Revision Bebauungsplan Rigistrasse Ost

Objekt: 32258

Datum: 8.8.2007

Inhalt des Beschlusses (Änderung)

Bebauungsplan

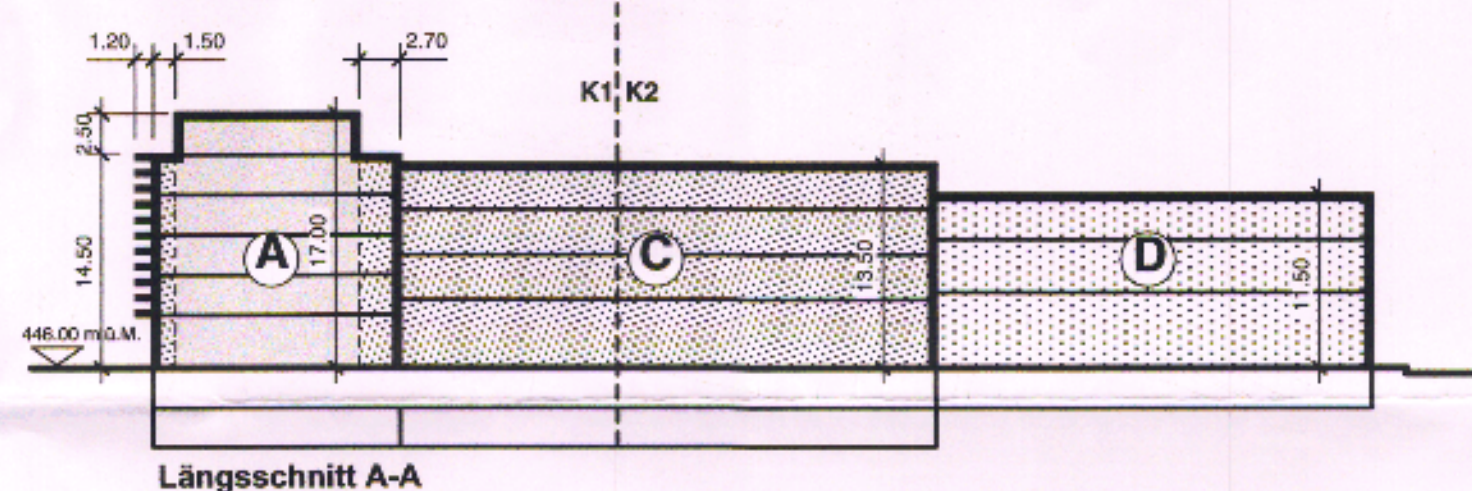
1. Neufestlegung Baubereich
2. Aufhebung Baubereich
3. Neufestlegung Balkon- und Abschirmungsbereich
4. Aufhebung hochstämmige Bäume (schematisch)
5. Änderung der Bestimmungen

Baulinien

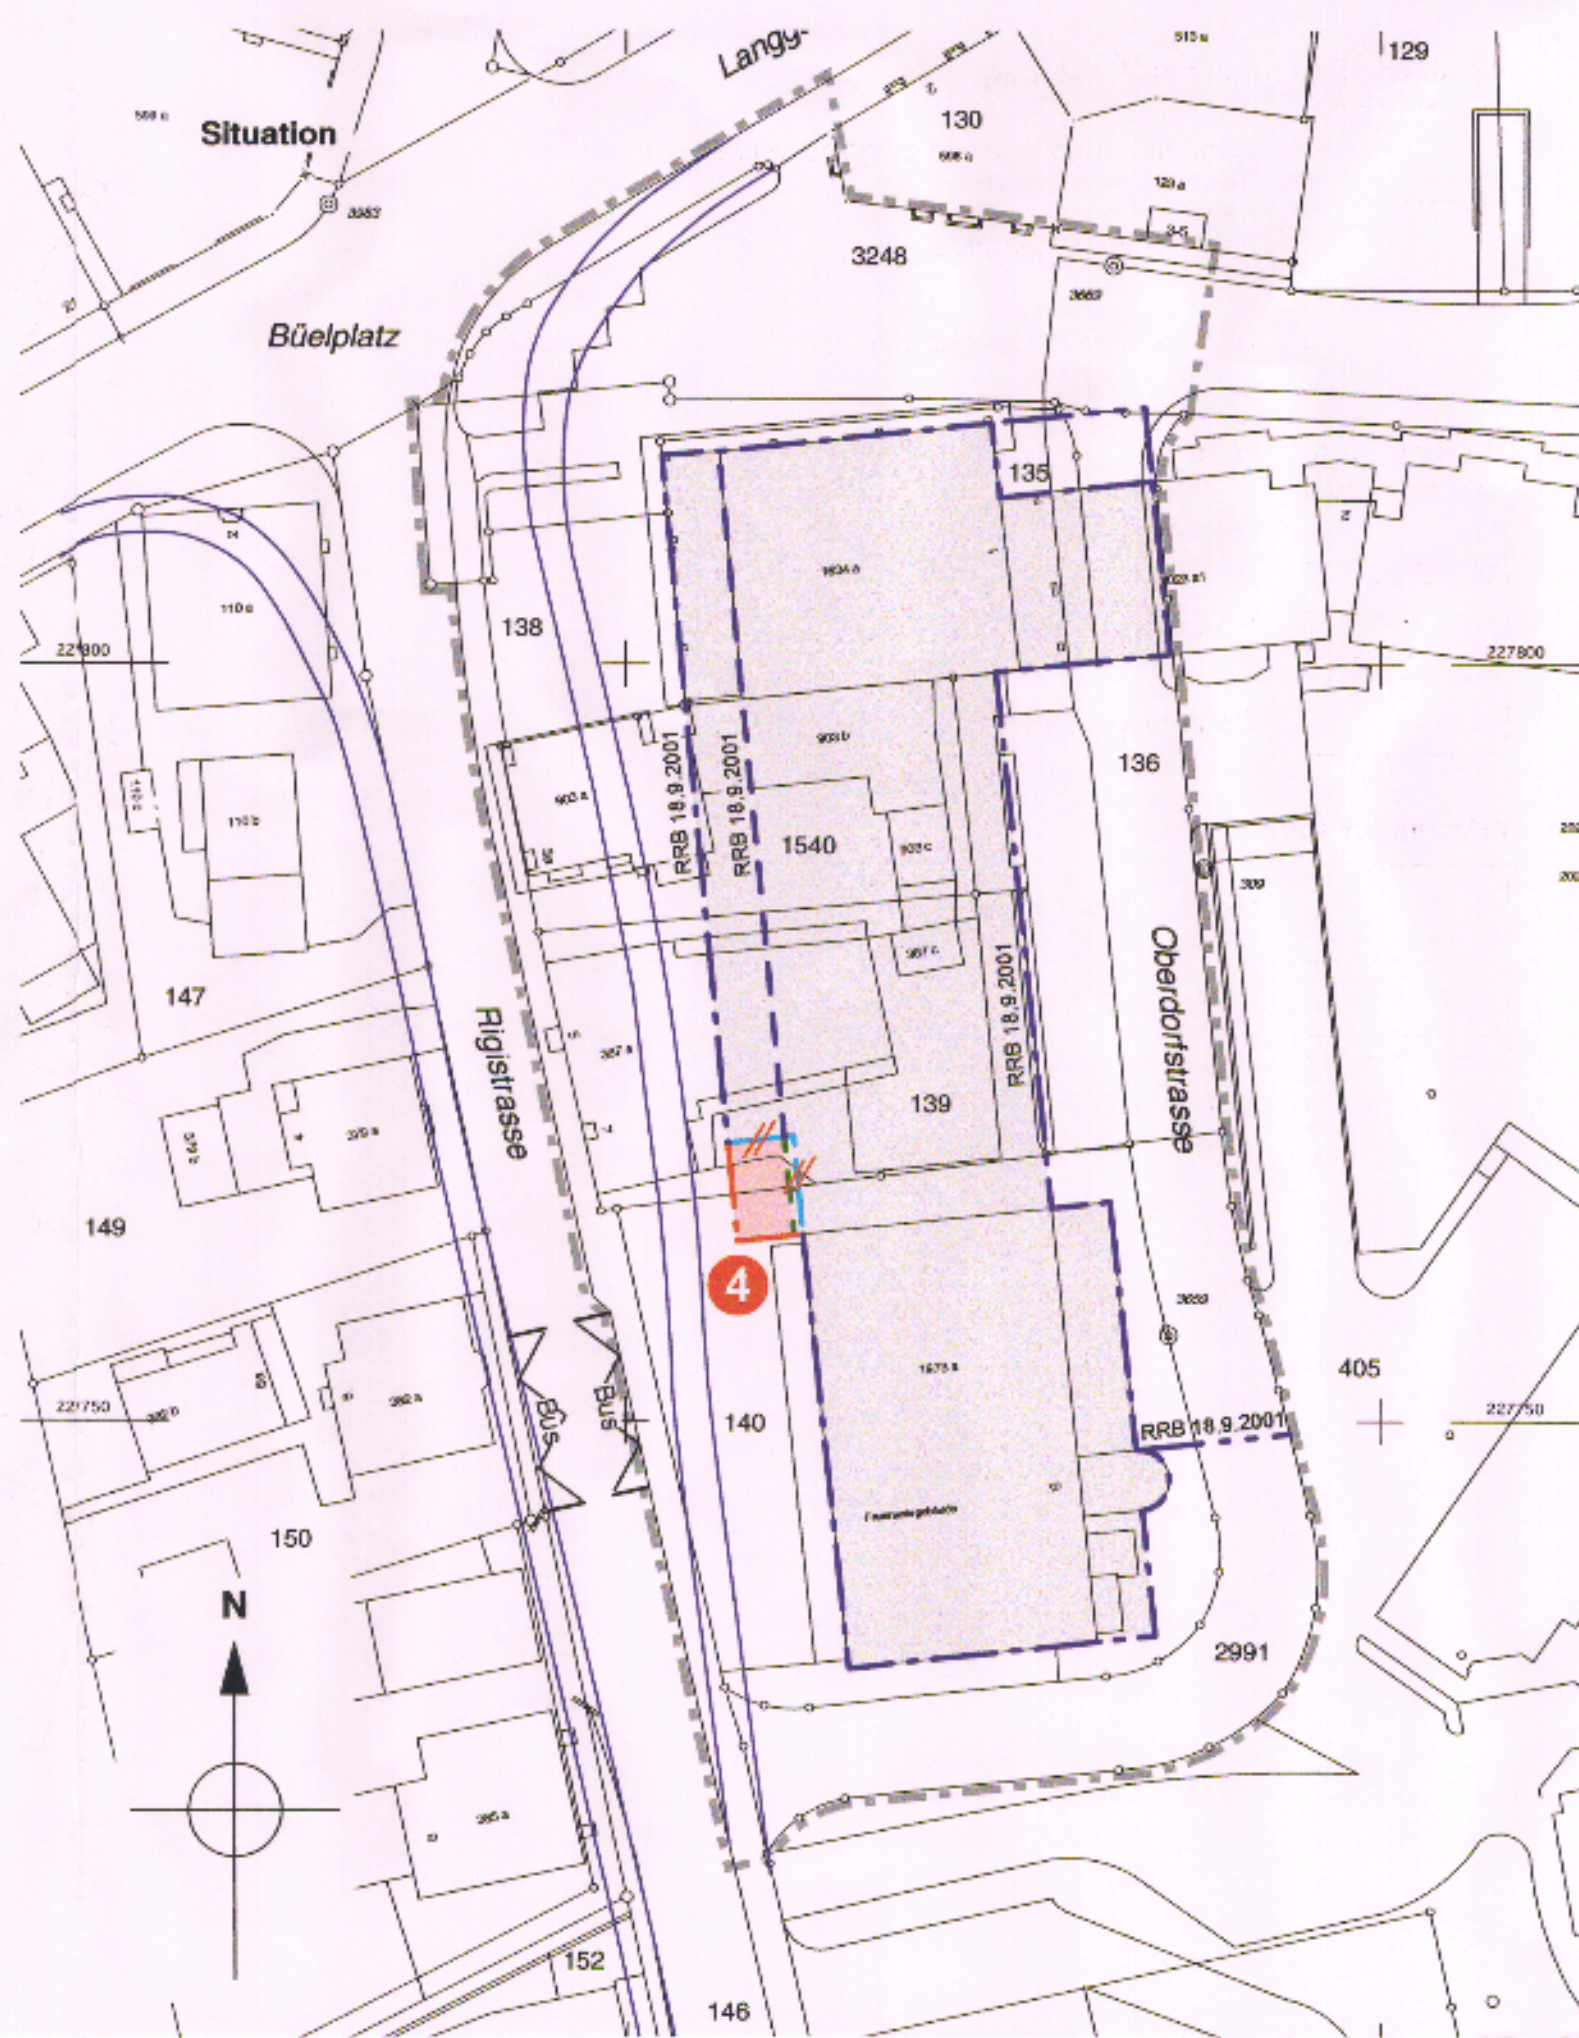
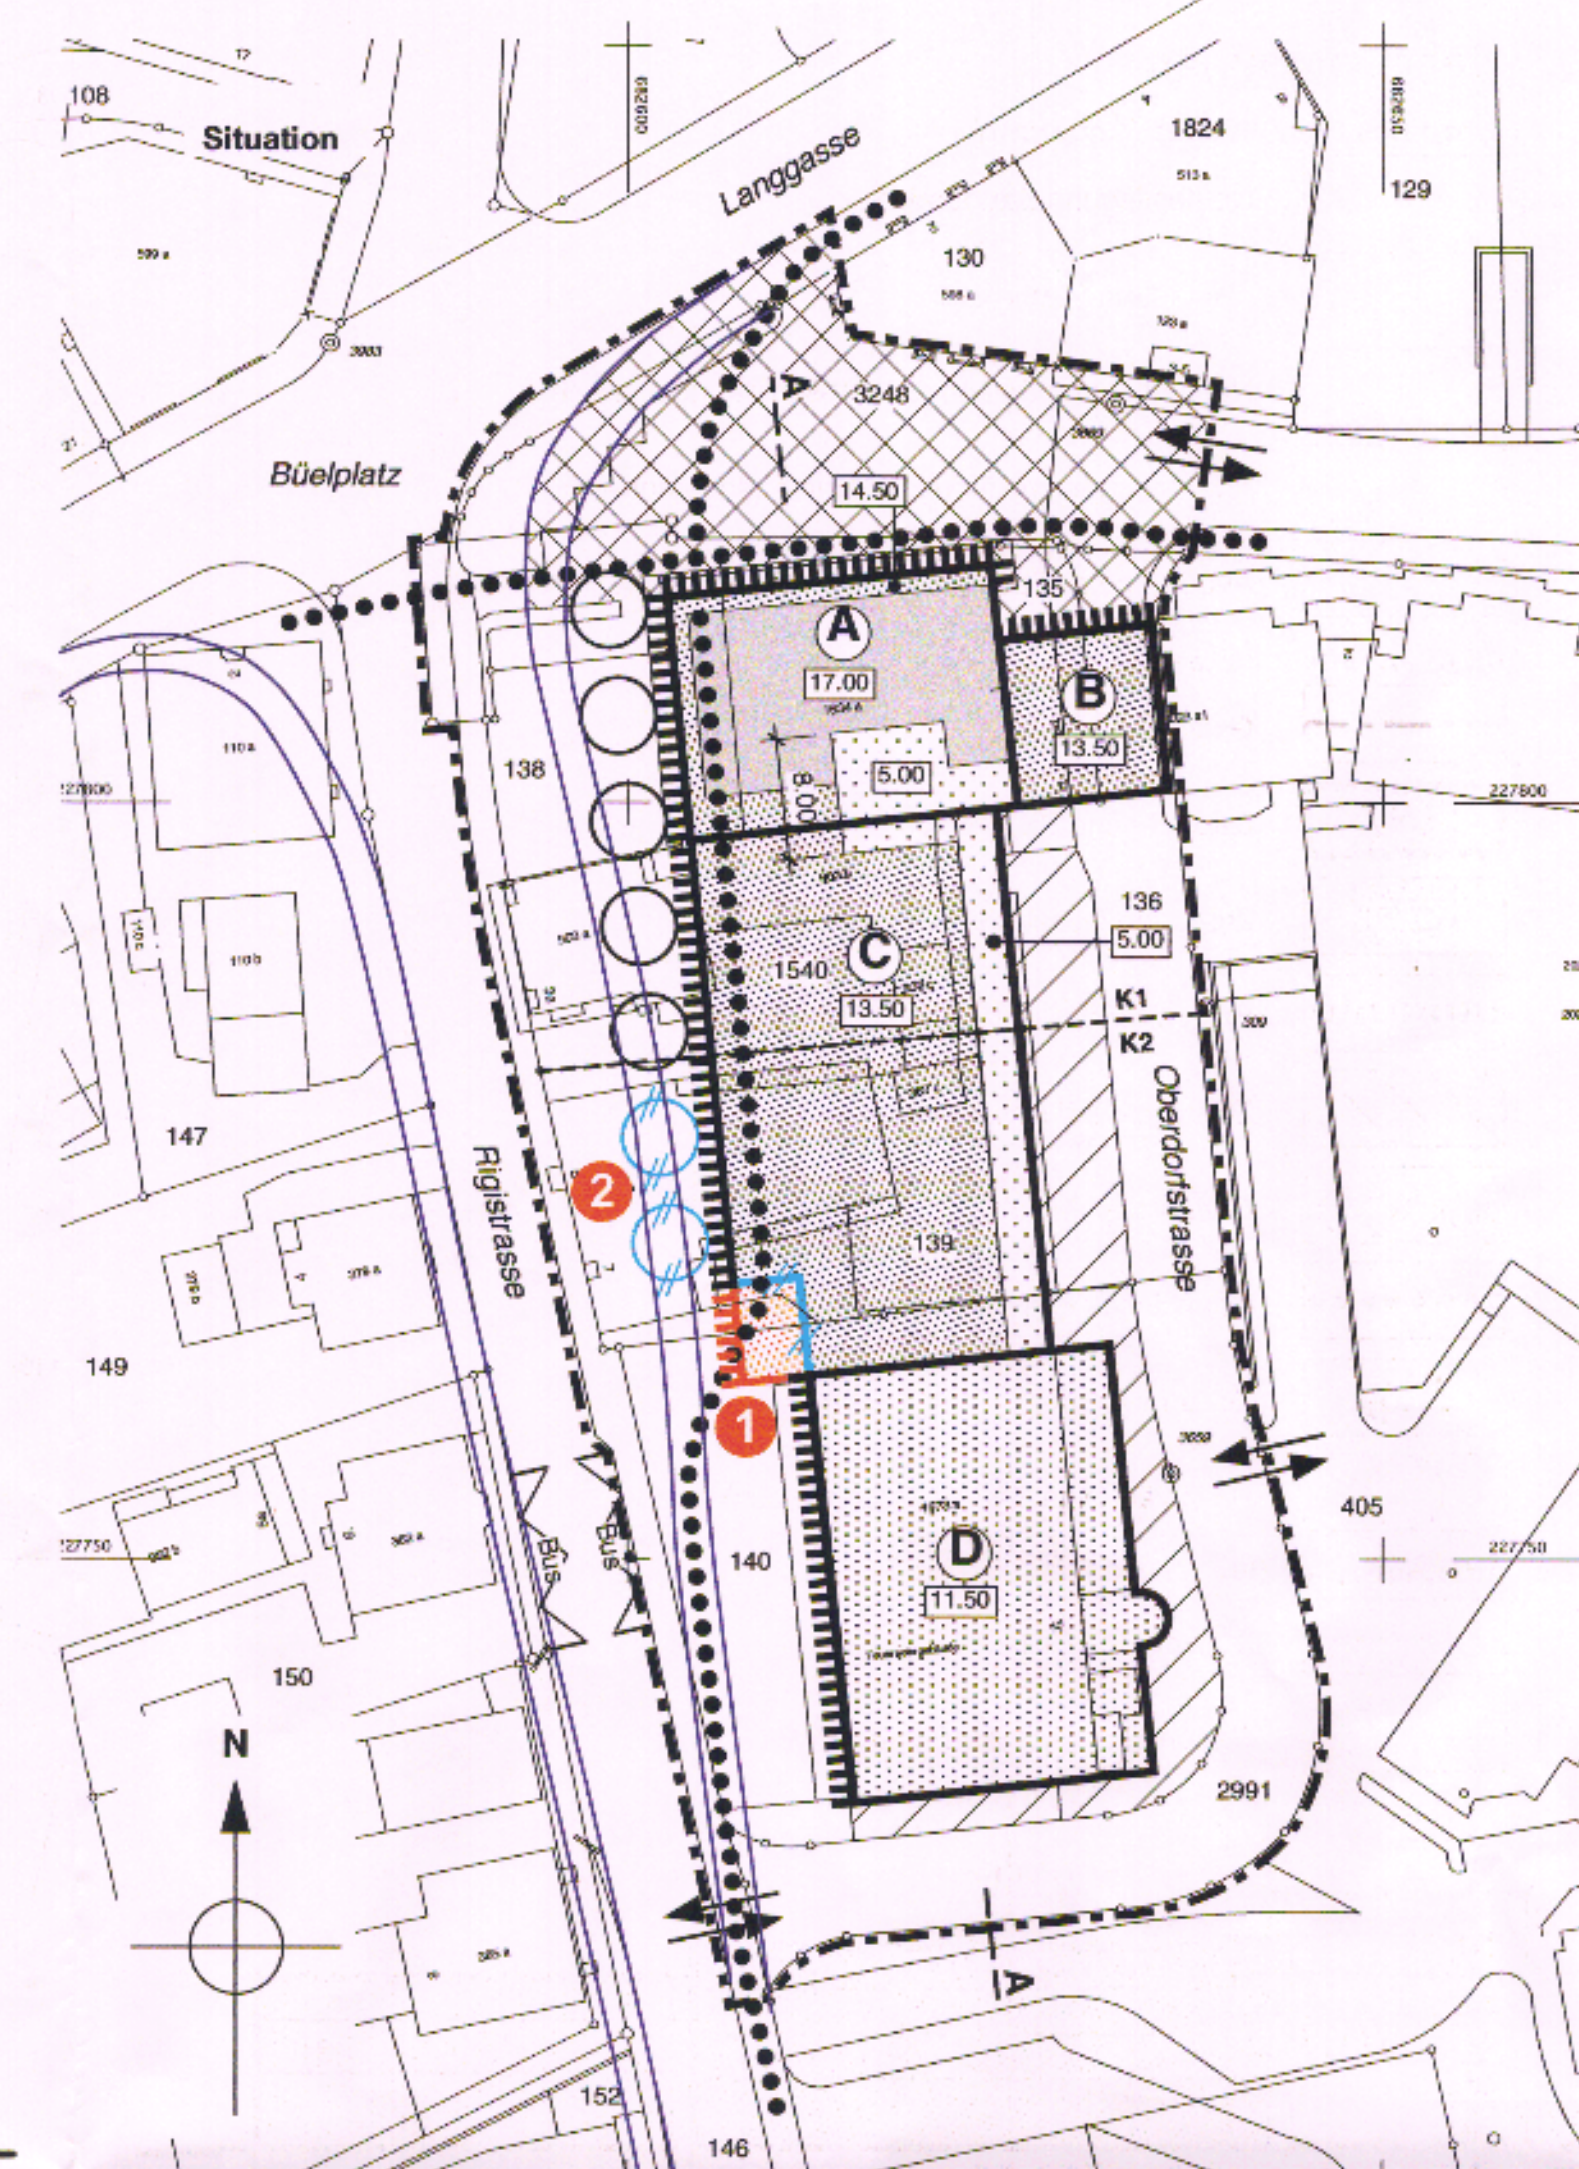
1. Aufzuhebende Baulinie zu genehmigen
2. Baulinie zu genehmigen
3. Arkadenbaulinie zu genehmigen
